**Verslag huishoudelijke elektrische installatie op laagspanning en zeer lage spanning****Algemeen:**

Referentie: 008-20260720-06	Datum controle: 20/07/2026
Keurder: 008

Eigenaar:	EAN-code: 541449206002048139
Adres installatie: Muisvenstraat 67, 3670 - Oudsbergen	Nummer teller(s): 1SAG3200114986
	Distributienetbeheerder installatie: Fluvius
Datum uitvoering installatie:	☒ Vóór 01/10/1981 ☐ Tussen 01/10/1981 en 01/06/2020 ☐ Vanaf 01/06/2020
Type:	☒ Wooneenheid ☐ Niet-huishoudelijk ☐ PV ☐ Batterij ☐ Laadpaal

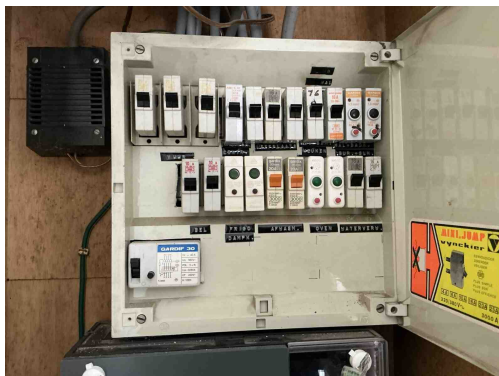
B17 - De voedingsspanning is niet op elk bord vermeld (Boek 1: 3.1.3.3).

Opmerking: Oa bord 1

D08 - De nodige markeringen op de beveiligingstoestellen ontbreken of zijn onleesbaar (Boek 1: 5.3.5.5).

Opmerking: Oa bord 1

B26 - Het elektrisch bord kon niet gedemonteerd worden (Boek 1: 5.3.5.1).

Opmerking: Oa automaten zeer strak vast bord 1

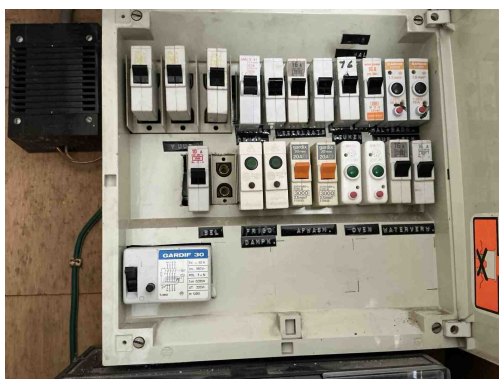
B17 - De voedingsspanning is niet op elk bord vermeld (Boek 1: 3.1.3.3).

Opmerking: Oa bord 1

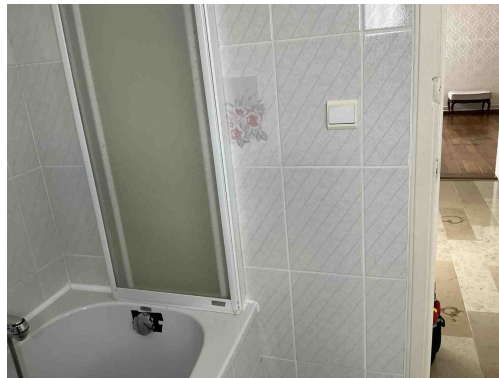
D24 - De differentieelstroombeschermingsinrichtingen die worden geplaatst in huishoudelijke installaties dienen tenminste van het type A te zijn (Boek 1: 5.3.5.3).

Opmerking: Oa bord 1

B30 - De houder van de beveiliging in een huishoudelijke ruimte is niet voorzien van aangepaste kalibreerelementen (Boek1: 5.3.5.5).

Opmerking: Oa bord 1

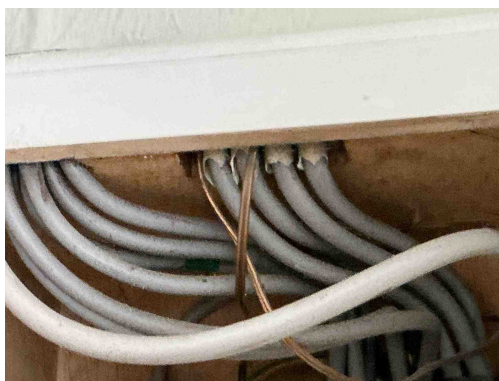
T23 - Het elektrisch materiaal is beschadigd. (Boek 1: 1.4.1.3).
Opmerking: Oa bord 1

T22 - Het elektrisch materieel in volume 2 van de ruimte die een bad en/of douche bevat is niet in overeenstemming met het toegelaten materieel (nl. vaste machines of toestellen (incl. de contactdozen en bedieningstoestellen), contactdozen individueel beschermd door een beschermingstransformator met een vermogen van maximaal 100W, contactdozen beschermd door een differentieelstroominrichting met zeer grote gevoeligheid (10mA) en bedieningstoestellen gevoed op laagspanning). (Boek 1, Onderafdeling 7.1.5.3. (d))
Opmerking: Oa schakelaar

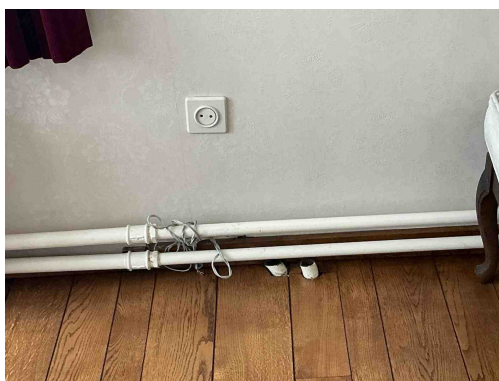
C27 - Het gebruik van geleiders van het type VTLmB (côte-à-côte) is niet toegestaan (Boek 1: 1.4.2.1).

Opmerking: Oa inkom

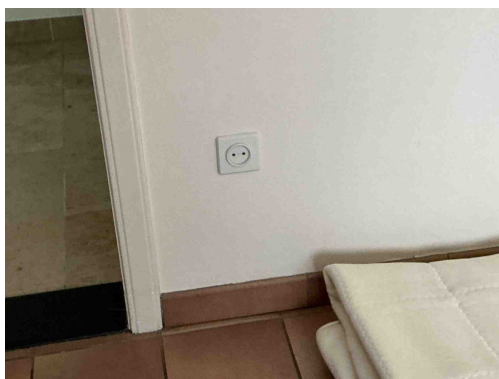
T11 - De contactdozen waarvan de toegekende stroomsterkte maximaal 16A en de toegekende spanning maximaal 250V bedraagt en niet bedoeld zijn voor de voeding van een of meerdere verbruikstoestellen voor een specifiek doel en niet geplaatst zijn in of op schakel- en verdeelborden, beschikken niet of IPXX-D (incl. gemeenschappelijke delen residentieel geheel) (Boek 1: 4.2.2.3/5.3.5.2).

Opmerking: Oa living, keuken, slaapkamer 2,....

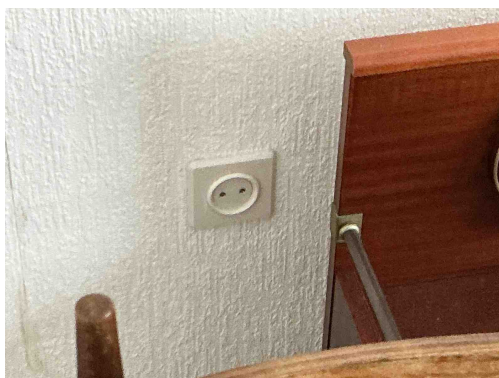
T11 - De contactdozen waarvan de toegekende stroomsterkte maximaal 16A en de toegekende spanning maximaal 250V bedraagt en niet bedoeld zijn voor de voeding van een of meerdere verbruikstoestellen voor een specifiek doel en niet geplaatst zijn in of op schakel- en verdeelborden, beschikken niet of IPXX-D (incl. gemeenschappelijke delen residentieel geheel) (Boek 1: 4.2.2.3/5.3.5.2).

Opmerking: Oa living, keuken, slaapkamer 2,....

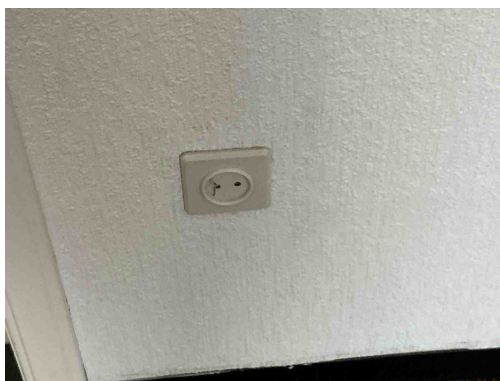
T11 - De contactdozen waarvan de toegekende stroomsterkte maximaal 16A en de toegekende spanning maximaal 250V bedraagt en niet bedoeld zijn voor de voeding van een of meerdere verbruikstoestellen voor een specifiek doel en niet geplaatst zijn in of op schakel- en verdeelborden, beschikken niet of IPXX-D (incl. gemeenschappelijke delen residentieel geheel) (Boek 1: 4.2.2.3/5.3.5.2).

Opmerking: Oa living, keuken, slaapkamer 2,....

T09 - Bepaalde contactdozen en/of schakelaars zijn beschadigd (Boek 1: 1.4.1.3).

Opmerking: Oa slaapkamer 1, slaapkamer 3

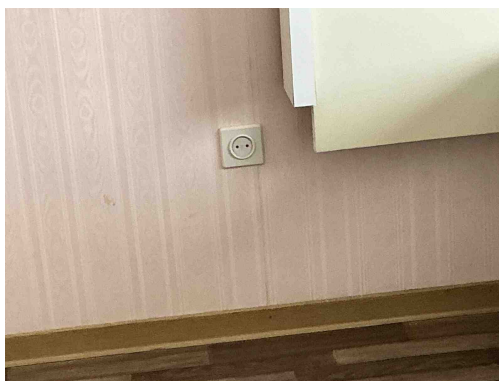
T11 - De contactdozen waarvan de toegekende stroomsterkte maximaal 16A en de toegekende spanning maximaal 250V bedraagt en niet bedoeld zijn voor de voeding van een of meerdere verbruikstoestellen voor een specifiek doel en niet geplaatst zijn in of op schakel- en verdeelborden, beschikken niet of IPXX-D (incl. gemeenschappelijke delen residentieel geheel) (Boek 1: 4.2.2.3/5.3.5.2).

Opmerking: Oa living, keuken, slaapkamer 2,....

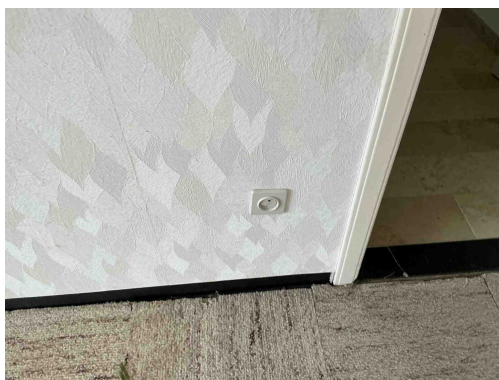
T11 - De contactdozen waarvan de toegekende stroomsterkte maximaal 16A en de toegekende spanning maximaal 250V bedraagt en niet bedoeld zijn voor de voeding van een of meerdere verbruikstoestellen voor een specifiek doel en niet geplaatst zijn in of op schakel- en verdeelborden, beschikken niet of IPXX-D (incl. gemeenschappelijke delen residentieel geheel) (Boek 1: 4.2.2.3/5.3.5.2).

Opmerking: Oa living, keuken, slaapkamer 2,....

T11 - De contactdozen waarvan de toegekende stroomsterkte maximaal 16A en de toegekende spanning maximaal 250V bedraagt en niet bedoeld zijn voor de voeding van een of meerdere verbruikstoestellen voor een specifiek doel en niet geplaatst zijn in of op schakel- en verdeelborden, beschikken niet of IPXX-D (incl. gemeenschappelijke delen residentieel geheel) (Boek 1: 4.2.2.3/5.3.5.2).

Opmerking: Oa living, keuken, slaapkamer 2,....

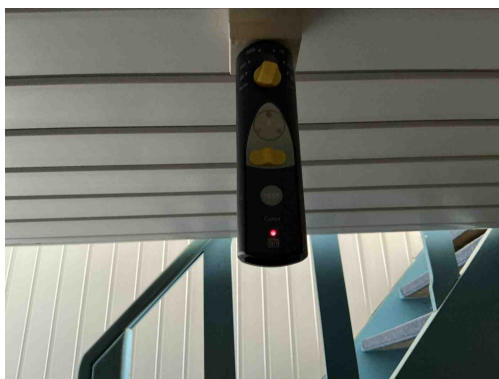
T09 - Bepaalde contactdozen en/of schakelaars zijn beschadigd (Boek 1: 1.4.1.3).

Opmerking: Oa slaapkamer 1, slaapkamer 3

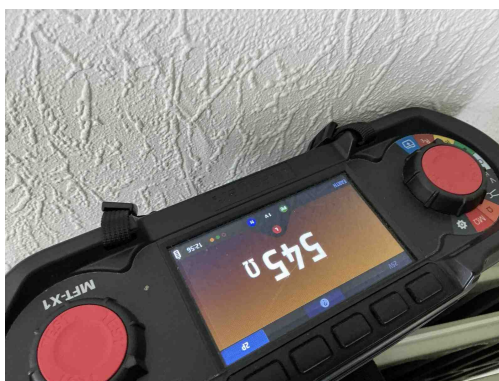
A16 - Er is geen continuïteit van de beschermingsgeleider van de contactdoos (Boek 1: 5.4.3.4).
Opmerking: Oa kelder

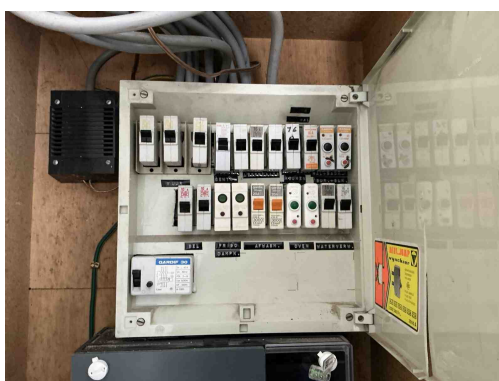
A05 - De waarde van de spreidingsweerstand van de aardverbinding is te hoog (Boek 1: 5.4.2).
Opmerking: Oa 545 Ohm
